CONSTRUCTION D'UN ETABLISSEMENT PENITENTIAIRE ET D'UN PALAIS DE JUSTICE

COMMUNE DE SAINT-LAURENT-DU-MARONI (973)

Mémoire en réponse du maître d'ouvrage à l'avis de l'autorité environnementale

4.3. Bruit

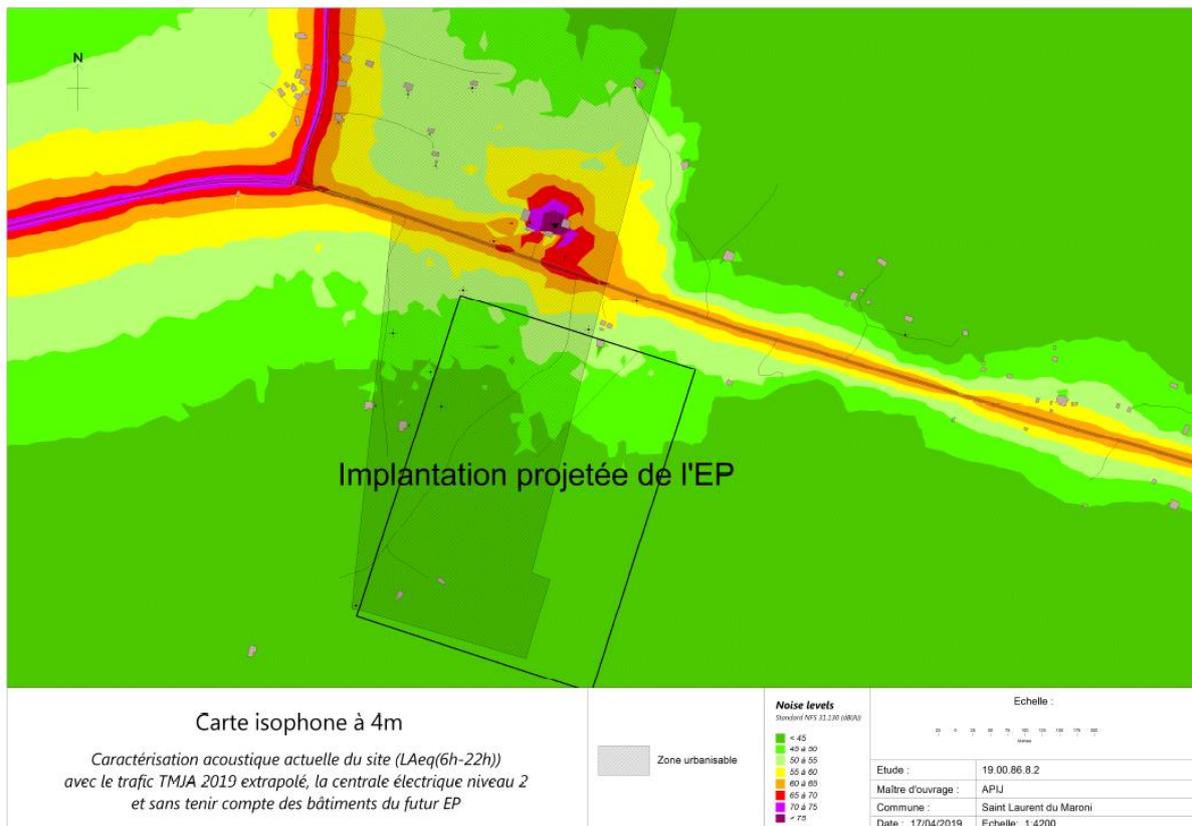
« L'Ae recommande à l'État de s'assurer de la régularité et en particulier de la mise en conformité réglementaire de la centrale électrique dans les meilleurs délais et en tout état de cause avant la finalisation de l'étape de conception du projet. Au cas où une telle mise en conformité ne s'avérerait pas préalable à la mise en service du pôle, elle recommande au maître d'ouvrage d'analyser les conséquences sur son projet d'une non mise en conformité acoustique de la centrale et de prévoir ce cas de figure dans le cahier des charges du marché en cours de rédaction ; elle recommande de même à l'État d'analyser les conséquences d'une non mise en conformité de la centrale sur la programmation du secteur Margot de l'OIN dans sa partie Sud, autour de la centrale, et en particulier pour les futures zones habitées. »

L'APIJ a saisi la préfecture de cette recommandation.

L'étude acoustique réalisée en avril 2019 par le bureau d'études Espace 9 a qualifié et mesuré les nuisances sonores à proximité du site. Le bruit provenant de la centrale électrique dans une configuration de fonctionnement du transformateur et de la totalité des groupes électrogènes a été quantifié et simulé comme représentée dans la carte ci-dessous, extrait de l'annexe F-1 à l'étude d'impact. Il apparaît que les nuisances se diffusent essentiellement sur un rayon d'une centaine de mètres autour de la centrale et affecte donc peu l'emprise du projet.

En tout état de cause, ces éléments figureront dans le dossier de site de l'appel d'offres. Le concepteur aura donc les données nécessaires afin de tenir compte des nuisances sonores engendrées par la centrale électrique pour la conception du projet dans le cas où celle-ci n'aurait pas à cette date répondu à ses obligations de mise en conformité réglementaire.

- **Site « Sud Lac Bleu Balaté » :**

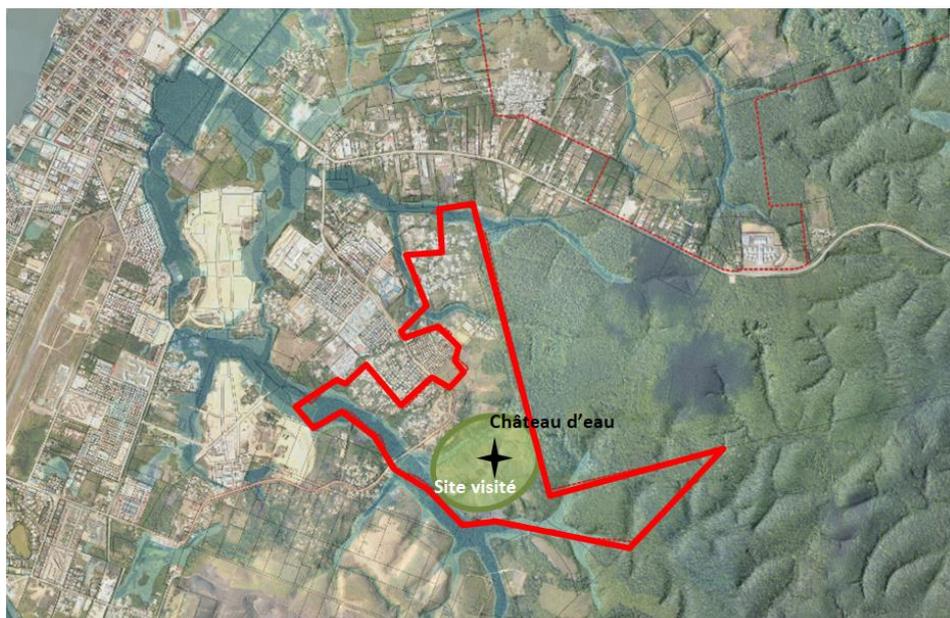
« L'Ae recommande de lister l'ensemble des sites qui ont été envisagés et les raisons pour lesquelles, d'un point de vue notamment environnemental, ils ont été écartés. »

Ce site a fait l'objet d'une visite en octobre 2017. Il a été rejeté en raison des contraintes suivantes :

- Eloignement trop important d'une voie de desserte (accessibilité uniquement assurée par une piste d'1km)
- Site fortement vallonné notamment sur la partie plus au nord
- Incompatibilité avec la zone de droit d'usage collectif à proximité, dispositif foncier créé par décret en 1987 au bénéfice des « communautés d'habitants qui tirent traditionnellement leurs moyens de subsistance de la forêt ».
